Lückenschluss Wientalradweg am Flohmarkt-Parkplatz

Antrag

Plandarstellung schematisch

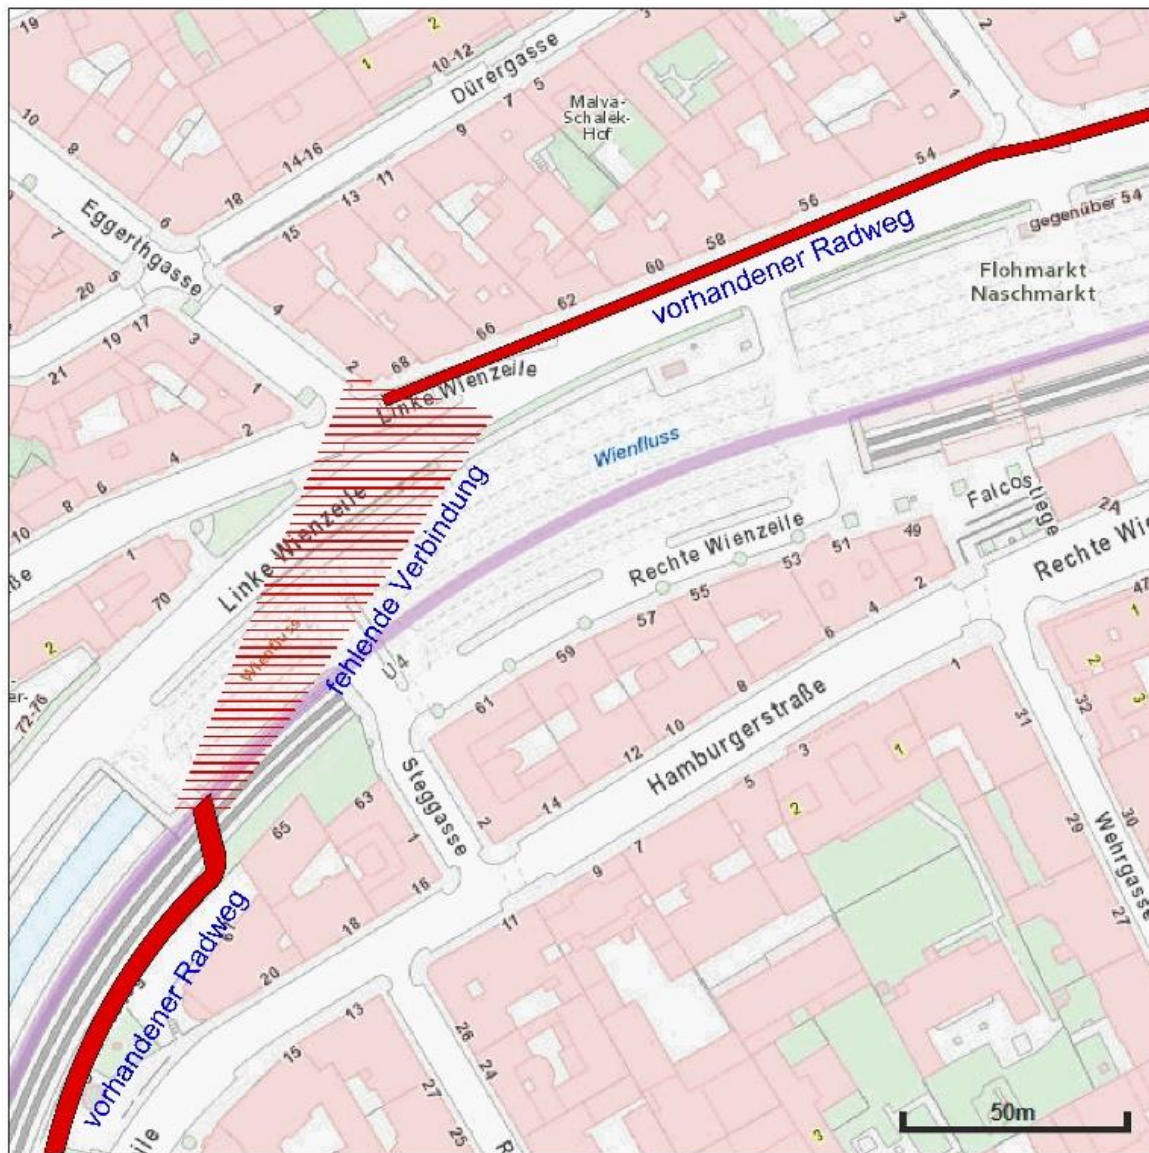
Die Bezirksvertretung Mariahilf möge beschließen, die zuständigen Stellen (MA 19, 28, 46 etc.) zu ersuchen, bei der Umgestaltung des Flohmarktgebietes eine adäquate, gut erkennliche und befahrbare Radwegverbindung zwischen den bestehenden Teilen des Wientalradweges inklusive einer Umgestaltung des Kreuzungsbereiches Linke Wienzeile / Eggerthstraße zu berücksichtigen und umzusetzen.

Im Siegerprojekt des Wettbewerbes ist in diesem Bereich keine erkennbare Radwegverbindung enthalten. Der Wientalradweg, als eine der wichtigsten Radverkehrsachsen Wiens, weist hier derzeit eine Lücke auf, die unbedingt zu schließen ist.

In der Wettbewerbsausschreibung war dies auf Seite 36 mit der Formulierung *„Die der Radstrecke West zugehörige Radverbindung soll entsprechend ausgestattet und künftig als baulich getrennter, 4m (mind. 3,5m) breiter Radweg geführt werden ...“* auch eindeutig gefordert.
